## DĖL KONKURSO (PIRKIMO ID 6462875)

Gauti potencialių tiekėjų paklausimai.

Teikiame projekto rengėjo UAB „Archko“ parengtus atsakymus (pateiktų klausimų ir atsakymų kalba netaisyta):

Pastabos

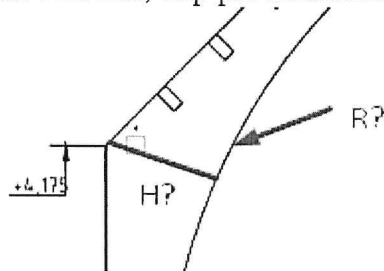
**3 klausimas.** Kurie elementai yra kokios stiprumo klasės? Nes pastabose ir kiekių žiniarašty rašo kad iš keturių stiprumo klasių, o 2.2 stationių aprašyme, kad tik iš vienos:

**Atsakymas.** Pastabose yra nurodytos galimos stiprumo klasės, kurios gali būti taikomos darbo projekto rengimo metu. Toks sprendinys pasirinktas siekiant suteikti rangovui ir gamintojams platesnes tiekimo alternatyvas bei užtikrinti lankstesnį medžiagų ir tiekėjų parinkimą.

Atsižvelgiant į faktiškai parinktą medienos stiprumo klasę, darbo projekto stadijoje gali būti atliekami minimalūs atskirų elementų skerspjūvių patikslinimai, išlaikant projekte nustatytus atsparumo ugniai bei kitus esminius techninius rodiklius, pagrindžiant skaičiavimais.
